Aenderungen am Genie III S von Peter z80

Title			
TCS Genie III S			
Size	Number	Revision	
A4		1.0	
Date:	21.07.2019	13:30:17	Sheet 1 of 1
File:	P:\Eigene\...\Changes PeterZ80.SchDoc		Drawn By: F. Stassen

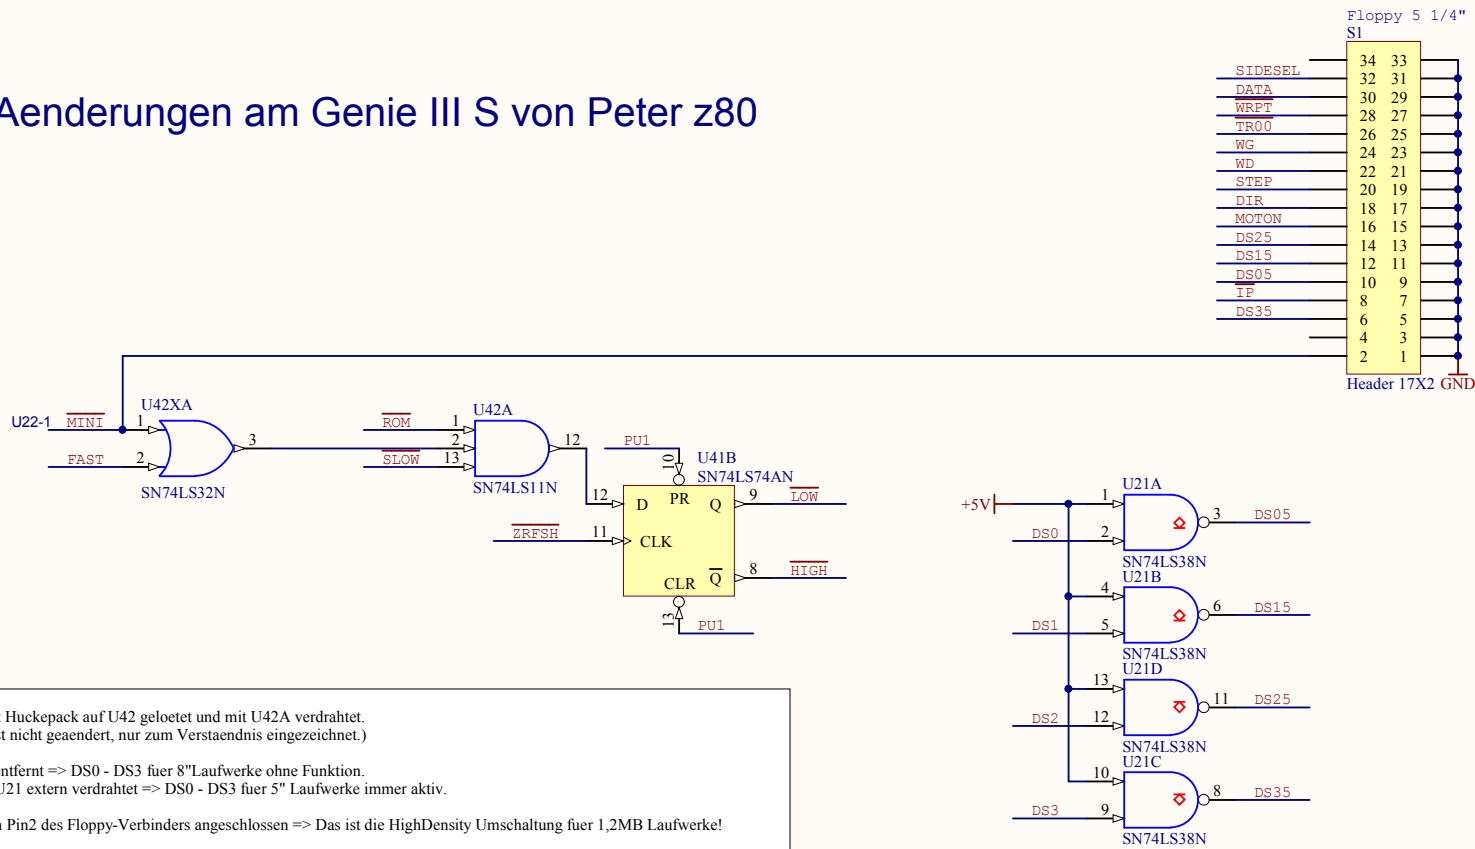
U42X ist Huckepack auf U42 gelotet und mit U42A verdrahtet.
 (U41B ist nicht geaendert, nur zum Verstaendnis eingezeichnet.)

U22 ist entfernt => DS0 - DS3 fuer 8" Laufwerke ohne Funktion.
 +5V an U21 extern verdrahtet => DS0 - DS3 fuer 5" Laufwerke immer aktiv.

/MINI an Pin2 des Floppy-Verbinders angeschlossen => Das ist die HighDensity Umschaltung fuer 1,2MB Laufwerke!
